## SUGERENCIAS A LA SEGUNDA VERSIÓN DEL CONTRATO DE CONCESIÓN SGT

### “Repotenciación a 1000 MVA de la Línea de Transmisión Carabayllo-Chimbote-Trujillo 500 kV y Compensador Reactivo Variable (SVC o similar) +400/-150 MVAR en Subestación Trujillo 500 kV”

al 21.01.19

**Numeral 5.3**

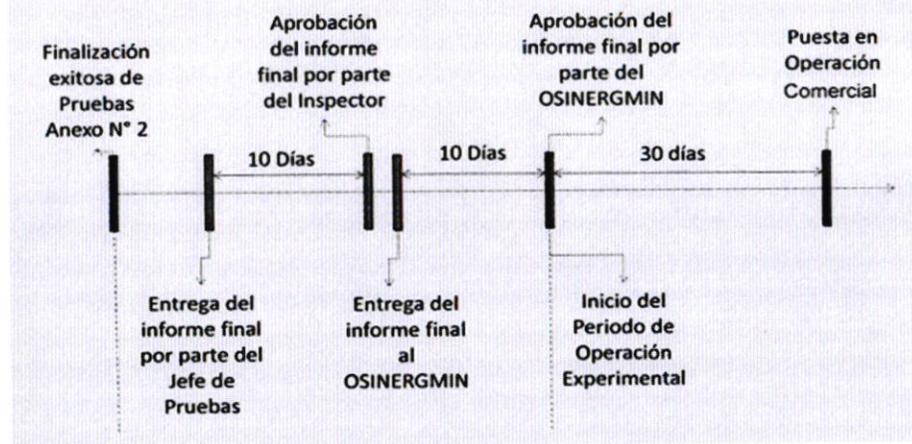
Sin perjuicio de lo observado en el numeral 4.5, se señala en el numeral 5.3 que a la finalización exitosa del procedimiento de verificación de las pruebas del Proyecto contenido en el Anexo 2, con la aprobación del OSINERGMIN del informe final a que se refiere dicho Anexo, se entenderá por cumplido el requisito previo para iniciar la Operación Experimental; culminada exitosamente ésta, se iniciará la Operación Comercial.

Para los efectos de esta cláusula se debería indicar que

a) *El OSINERGMIN apruebe el informe final a que se refiere la Cláusula 5.3, dentro de los plazos estipulados en el Anexo N° 2.*

b) El COES apruebe la conexión del Proyecto al SEIN, conforme al Procedimiento COES PR-20 o el que haga sus veces, y las Leyes y Disposiciones Aplicables."
